**AVIS RELATIF À LA PROTECTION
CONTRE LES EVENTUELS EFFETS NOCIFS ET NUISANCES
PROVOQUÉS PAR LES RAYONNEMENTS NON IONISANTS
GÉNÉRÉS PAR DES ANTENNES ÉMETTRICES STATIONNAIRES**

Commune : JURBISE - Exploitant : CITYMESH

Référence exploitant : HT04197_A

Rapport n° 1675 / 2025

Figure 1 : Vue en plan des lieux de séjour et des points de contrôle

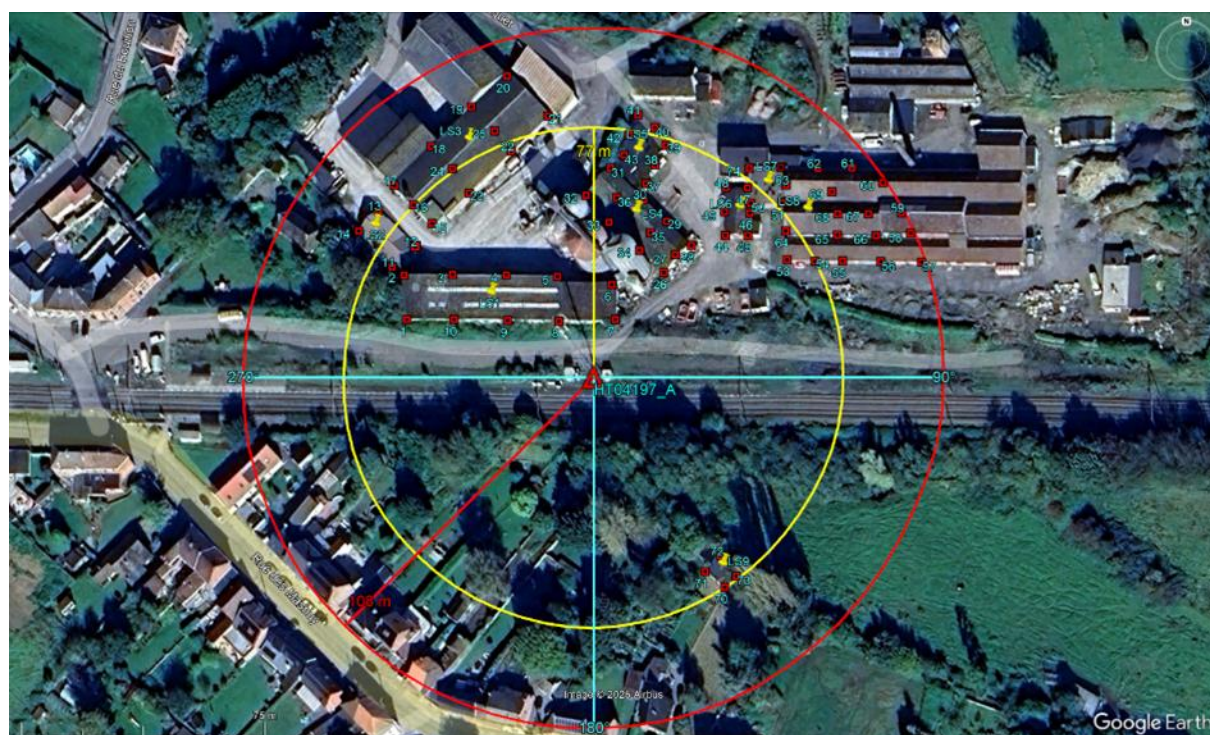
- le numéro du point de contrôle repris sur un des plans de la figure 1;
- le numéro du LS dans lequel se trouve le point de contrôle de la 1^{ère} colonne ;
- l'atténuation d'obstacle prise en compte pour le calcul de l'indice d'exposition dans le LS ;
- le résultat du calcul de l'indice d'exposition.

En ce qui concerne les antennes de l'installation mentionnées dans le tableau 1, la distance maximale à laquelle la limite pourrait être atteinte, à l'extérieur, est égale à 97,6 m. S'il n'y a pas de LS à une distance inférieure, les antennes respectent forcément la limite d'immission.

Dans le cas des LS situés à l'intérieur des bâtiments, une atténuation d'obstacle est prise en compte et il en résulte que la distance maximale à laquelle la limite pourrait être atteinte se réduit à 69,5 m.

Les résultats de l'évaluation décrite au paragraphe 4 indiquent que les antennes émettrices stationnaires de l'installation faisant l'objet du présent avis ne produisent pas, dans un lieu de séjour, un rayonnement électromagnétique maximum supérieur aux limites fixées à l'article 4 du décret.

En conclusion, les antennes émettrices stationnaires faisant partie de l'installation référencée dans le paragraphe 2 et dont les caractéristiques techniques sont résumées dans le tableau 1 **respectent les limites d'immission** fixées à l'article 4 du décret du 8 décembre 2022 (M.B. du 16.12.2022) modifiant le décret du 3 avril 2009 relatif à la protection contre les éventuels effets nocifs et nuisances provoqués par les rayonnements non ionisants générés par des antennes émettrices stationnaires.
